東通原子力発電所  
震源を特定せず策定する地震動の評価について  
(全国共通に考慮すべき地震動)  
(コメント回答)

2023年5月19日  
東北電力株式会社

## 審査会合におけるコメント

図1 各入力位置による解放基盤表面における地震動(応答スペクトル) <sup>※4</sup>

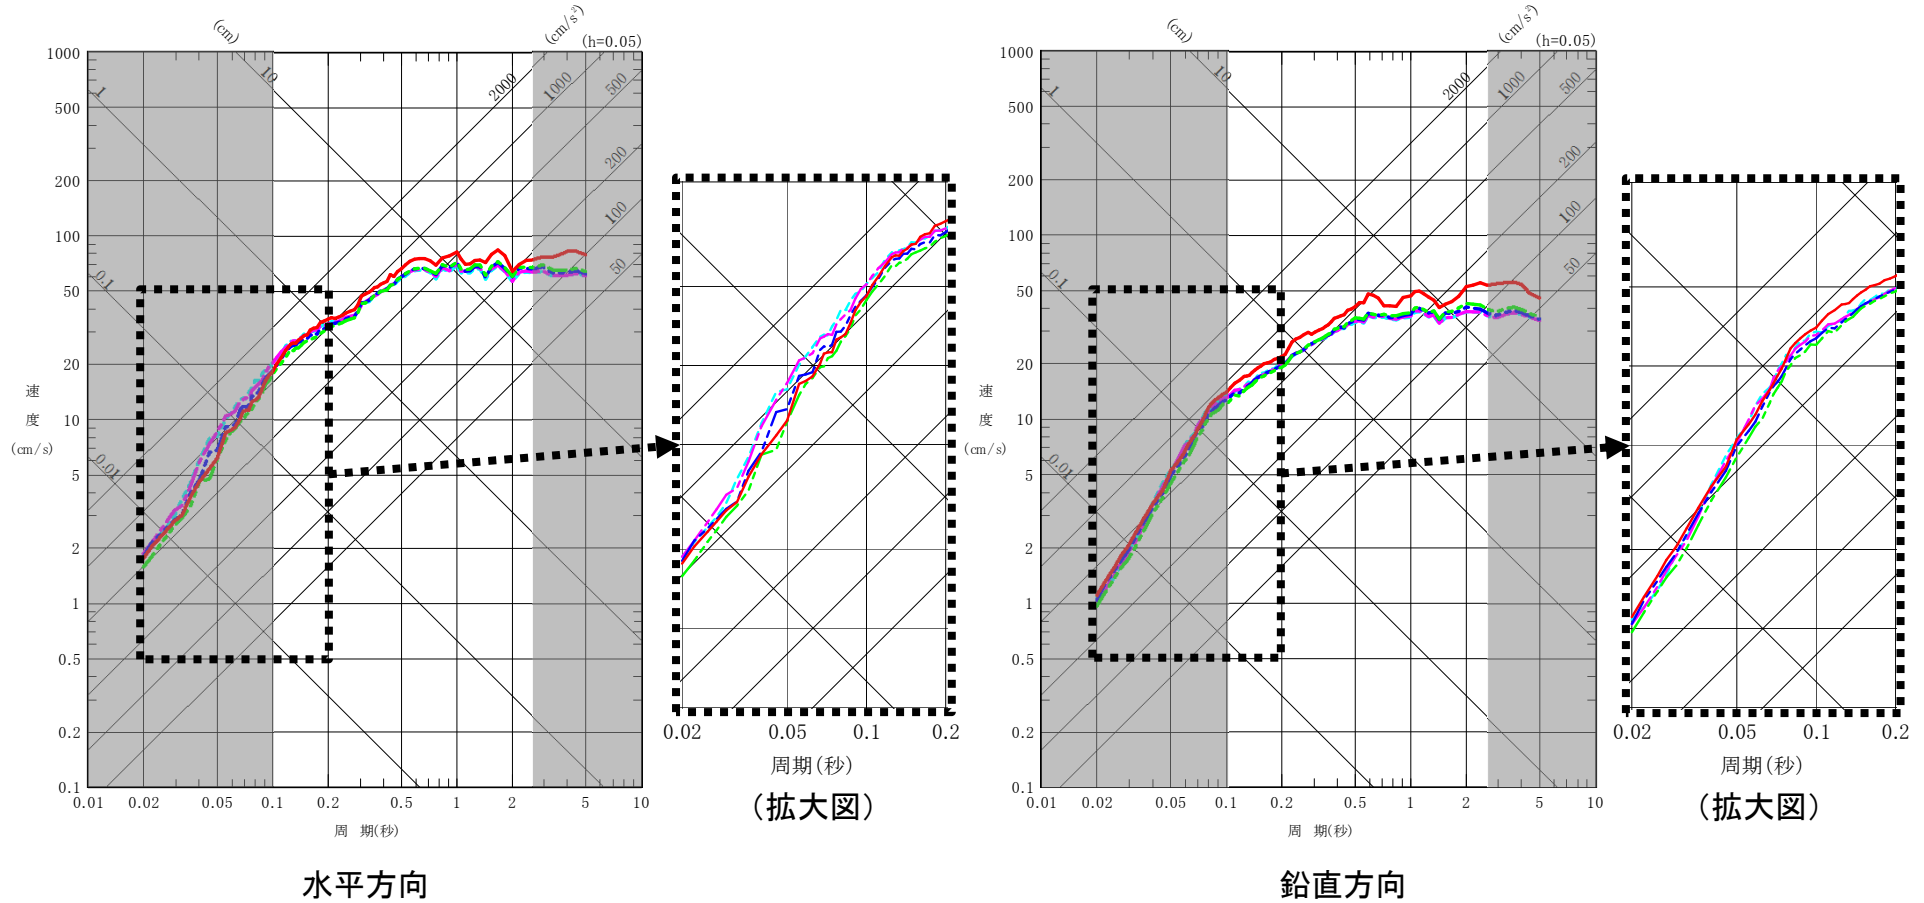
No.	コメント時期	コメント内容	今回ご説明資料の 掲載箇所
S224	2022年10月7日 第1080回審査会合	地震基盤相当面の設定位置の検討において、解放基盤表面における鉛直動はSI 値等の比較からT.P.-2987.8mから入力したケースの影響が最も大きいことを確認したが、水平動についても示すこと。	p.47, p.48
S225	2022年10月7日 第1080回審査会合	適切な内陸地殻内地震の記録がないところ、伝播特性及びサイト特性に関する検討として、また、審査ガイドにおいても模擬地震動を作成する場合には複数の手法により検討を行う旨の記載があることを踏まえ、プレート間地震の観測記録の位相を用いたことは理解する。一方で、地震発生様式が本来内陸地殻内地震であるべきところプレート間地震で検討を実施していることから、重要度は一段階落とす(参考もしくは補足)べきであると考え。検討の位置付けを明確化するよう資料の適正化を図ること。	p.54, p.61~65

S224

- ▶ 一様乱数の位相特性を用いた標準応答スペクトルに適合する模擬地震波(水平方向, 鉛直方向)について, 表1に示す地下構造モデルのT.P.-282.8m以深の5箇所を入力位置とした場合の解放基盤表面(解放基盤表面の振動特性を代表する位置)における地震動のSI値※1を表2に示す。応答スペクトルを次頁の図1に示す。
- ▶ SI値は, 水平方向, 鉛直方向ともに, 最も深い位置である地下構造モデルの地震基盤位置(T.P.-2987.8m)を入力位置とした場合のSI値が最も大きい。なお, 入力位置によって周期ごとの増幅程度が異なっていることを踏まえ, 参考としてSI値を算定する周期帯を短周期側に拡大し, 0.02~2.5秒の範囲で算定した結果を表2の下段括弧内の数値で示す。この結果についても, 水平方向, 鉛直方向ともに, 地震基盤位置(T.P.-2987.8m)を入力位置とした場合のSI値が最も大きい。

- : T.P.-282.8m ( $V_s=2390\text{m/s}$ ) 位置に入力<sup>※3</sup>
- : T.P.-574.8m ( $V_s=2460\text{m/s}$ ) 位置に入力<sup>※3</sup>
- : T.P.-1495.8m ( $V_s=2590\text{m/s}$ ) 位置に入力
- : T.P.-2441.8m ( $V_s=2680\text{m/s}$ ) 位置に入力
- : T.P.-2987.8m ( $V_s=3340\text{m/s}$ ) 位置に入力

- : T.P.-282.8m ( $V_p=3690\text{m/s}$ ) 位置に入力<sup>※3</sup>
- : T.P.-574.8m ( $V_p=3750\text{m/s}$ ) 位置に入力<sup>※3</sup>
- : T.P.-1495.8m ( $V_p=3960\text{m/s}$ ) 位置に入力
- : T.P.-2441.8m ( $V_p=4160\text{m/s}$ ) 位置に入力
- : T.P.-2987.8m ( $V_p=5800\text{m/s}$ ) 位置に入力

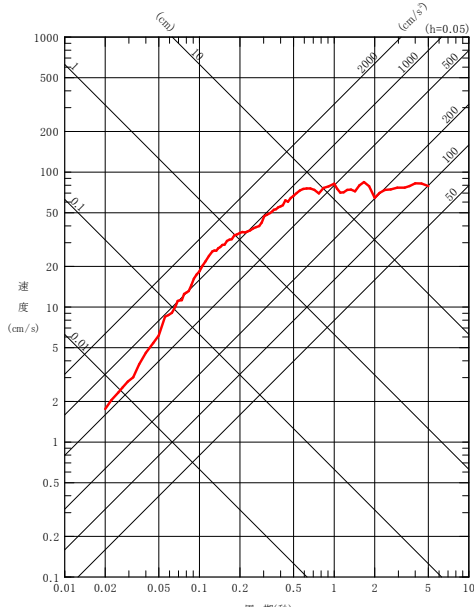
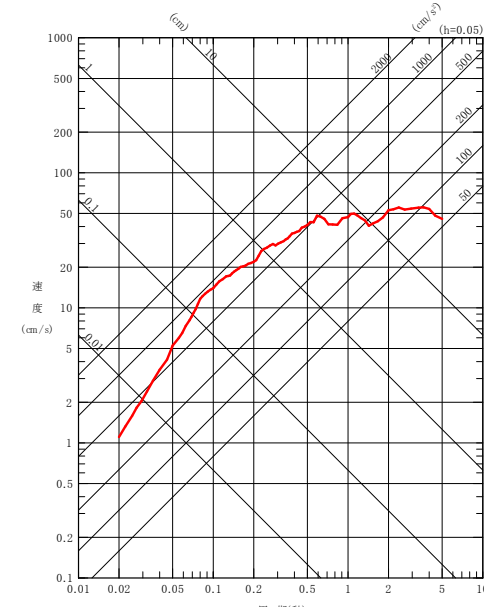
S225

- 敷地において適切な内陸地殻内地震の観測記録が得られておらず、また、下北半島では他機関においても内陸地殻内地震震源近傍の大きな観測記録は得られていないことから、標準応答スペクトルに基づく地震動は一様乱数の位相特性を用いた模擬地震波による評価結果を採用する。
- なお、審査ガイド(複数の方法による検討)を踏まえ、補足的な検討として、プレート間地震による観測記録の位相を用いた検討を行い、伝播特性及びサイト特性に起因する位相特性が模擬地震波策定に与える影響はないことを確認している。(参考資料 本資料p.61~p.65参照)

敷地周辺のプレート間地震(M6以上)の  
観測地震の震央分布  
(震央:気象庁, 震源メカニズム解:F-net)

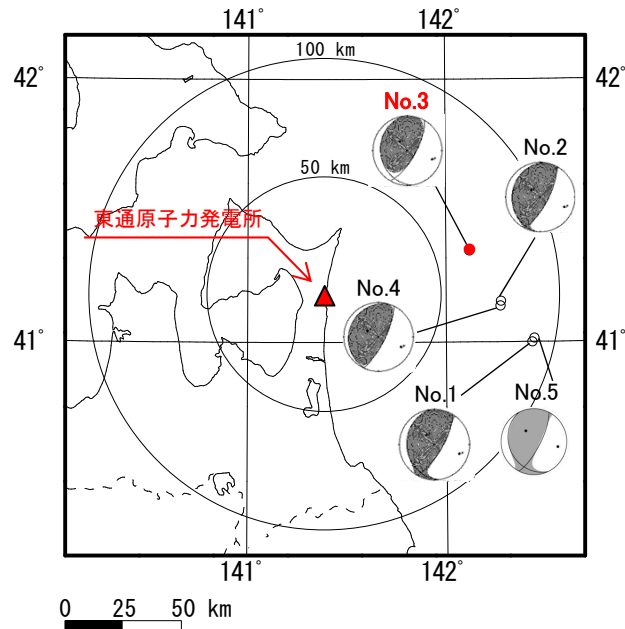
S225

- 敷地で適切な内陸地殻内地震の観測記録が得られていないが、伝播特性及びサイト特性に起因する位相特性が模擬地震波策定に与える影響を確認するため、プレート間地震による観測記録の位相を用いた検討を行う。
- 青森県東方沖ではM6クラスのプレート間地震が発生している。規模の大きい地震を対象とすることは観測記録の長周期成分の信頼性を確保できる。また、継続時間が長いため目標スペクトルに適合する模擬地震波を作成しやすい利点がある。
- 震央距離100km以内、地震規模M6以上の検索条件で、5地震のプレート間地震が抽出された。
- 模擬地震波作成には、観測記録の位相特性に含まれる断層の破壊過程の影響を重視し、震源距離が最も近い2012年5月24日の青森県東方沖の地震(M6.1)の観測記録を用いる。

観測記録(T.P.-282.8m) 加速度波形

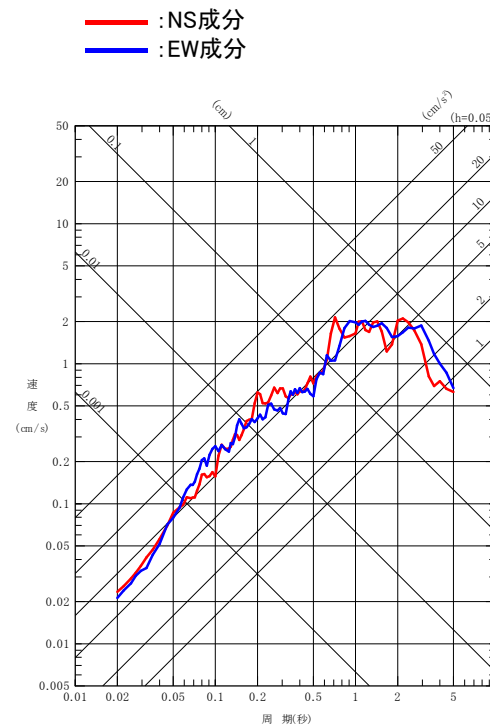
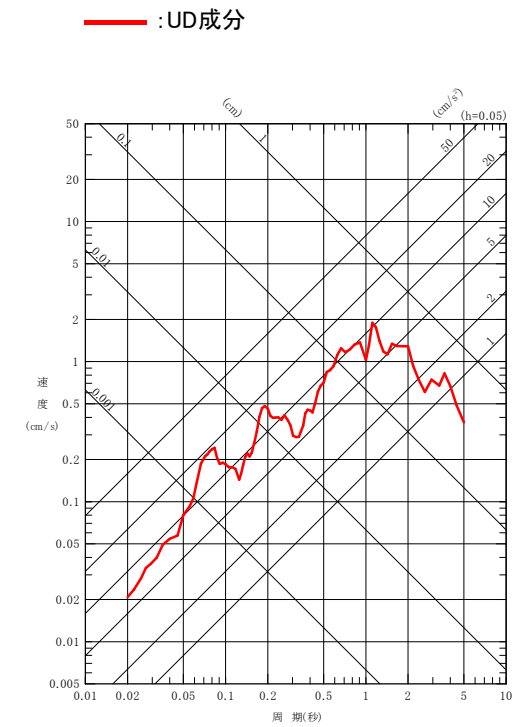
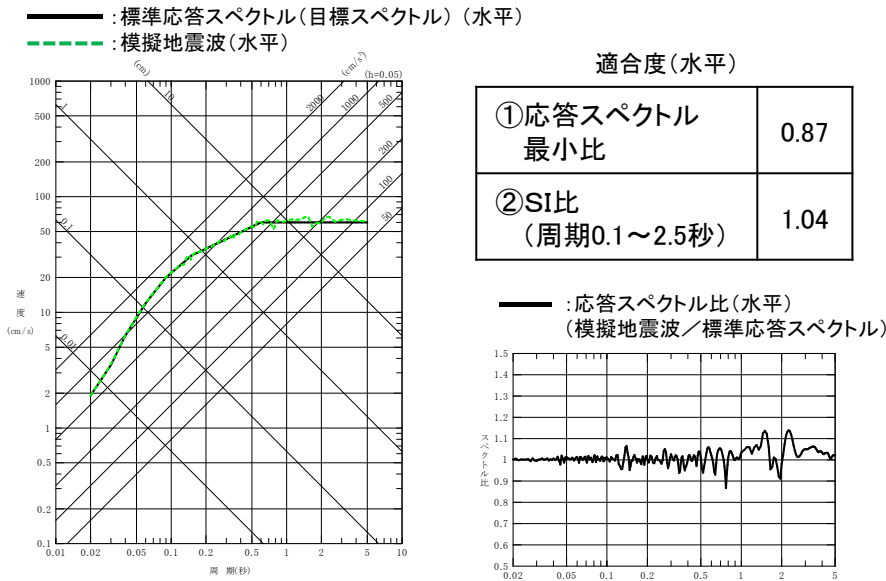
S225

- 模擬地震波の作成に用いる2012年5月24日の青森県東方沖の地震(M6.1)の観測記録(T.P.-282.8m)の加速度波形及び応答スペクトルを示す。なお、水平方向については、NS成分とEW成分に大きな差異がないことから、最大加速度が大きいNS成分を採用する。

観測記録の位相特性を用いた地震基盤位置における標準応答スペクトルに適合する模擬地震波

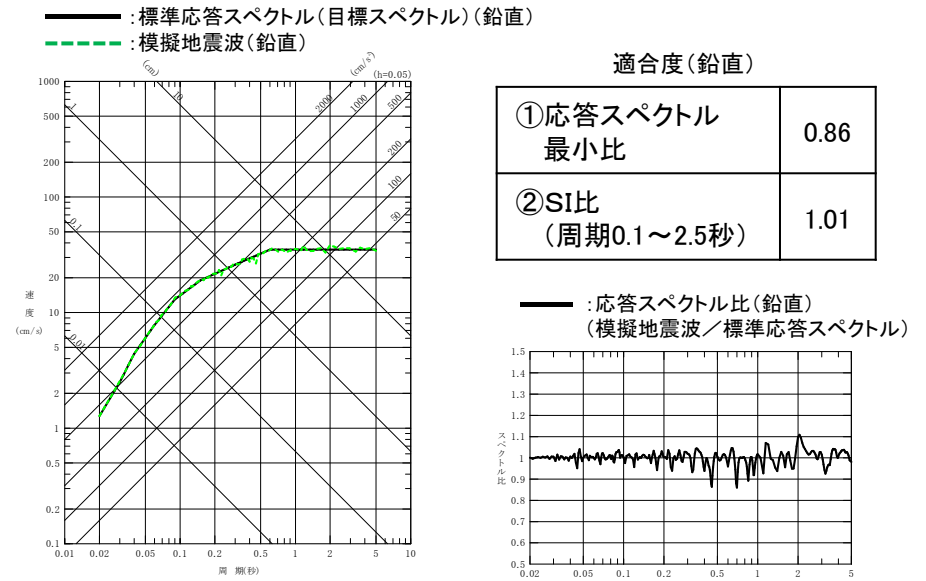
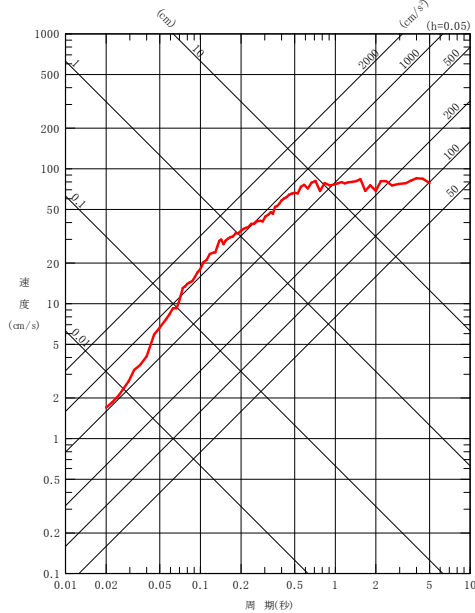
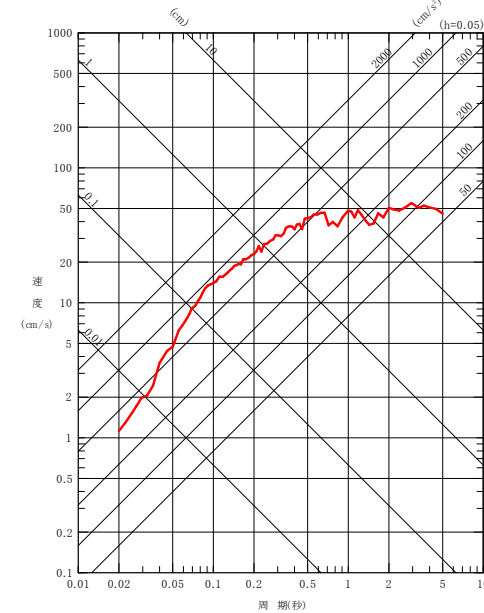
S225

S225

➤ 模擬地震波は、観測記録の位相特性を用い目標スペクトルと適合※するようにフーリエ振幅を修正することにより作成した。

- ▶ 標準応答スペクトルに適合する模擬地震波(観測記録位相)を地下構造モデルを用いて解放基盤表面位置( $V_s=1300\text{m/s}$ )に引き上げた地震動について、応答スペクトル及び加速度波形を示す。

⑤一様乱数の位相特性を用いた模擬地震波による評価結果との比較

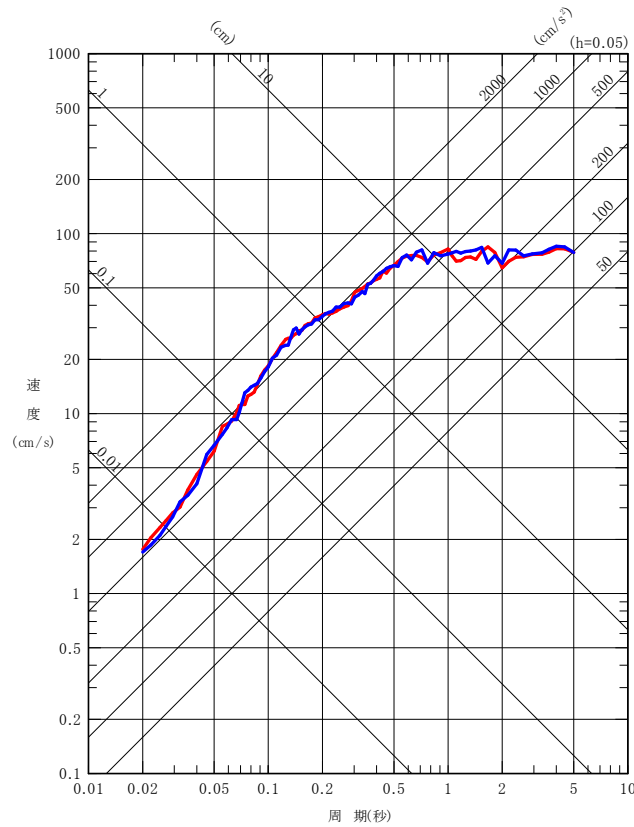
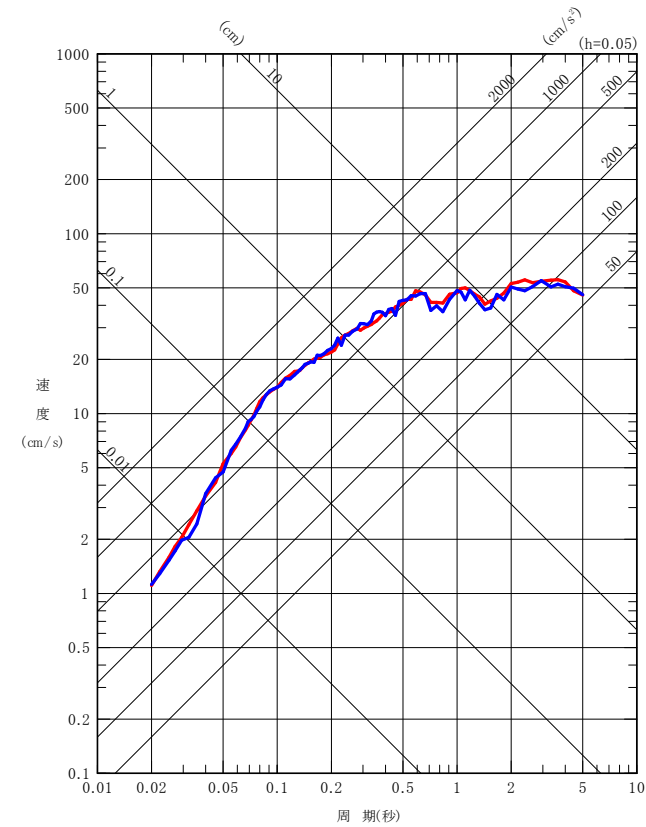
S225

- それぞれの方法で評価した解放基盤表面における地震動の応答スペクトルは全周期にわたってほぼ同じ大きさを示すものとなった。これは、今回のプレート間地震による観測記録の位相特性を用いた模擬地震波には、伝播特性及びサイト特性に起因する特殊な位相特性が含まれていないことを間接的に示していると考えられる。
